CORPORACIÓN NACIONAL FORESTAL
REGIÓN GRAL. LIBERTADOR BERNARDO O'HIGGINS
DIRECCIÓN REGIONAL GENERAL LIBERTADOR BERNARDO O'HIGGINS
HBP/BSRT

ORD.N° : 286/2013
ANT. : ORD 368
MAT. : RESPUESTA A ORD MAYORES ANTECEDENTES

En respuesta a su oficio N° 368 relativo al proyecto convento viejo, y en el marco de la revisión de la RCA N° 067/2004, este servicio tiene las siguientes observaciones:

Plano Anexo 4, cota 268

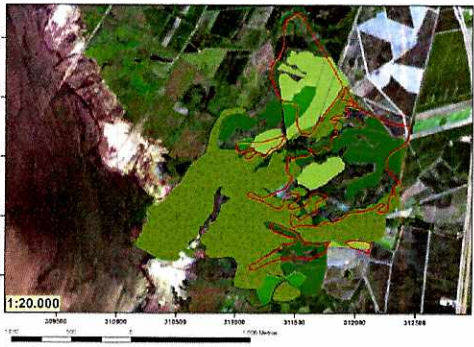
8.- En la entrega de información, se presentan dos planos con las áreas a inundar, indicando las cotas máximas a afectar, el primero en el documento "Propuesta Plan de Rehabilitación Cerro L Cruz, en la última página de los anexos, el plano de Bosque hidrófilo (Forestados y Bosque remanente) aparece la cota 268 de color amarillo al igual que en la leyenda; El segundo, en el plano del Anexo 4 Sector Bosque Hidrófilo 2013, vuelve a aparecer la cota 268 de color naranja, pero presenta una distribución distinta sobre la superficie afecta.

Se requiere al titular definir cuál de los planos presentados es el que contempla la curva de nivel correcta, asignada a la cota 268, esto con el fin de determinar la superficie de bosque que será afectado por el nuevo aumento de la napa freática.
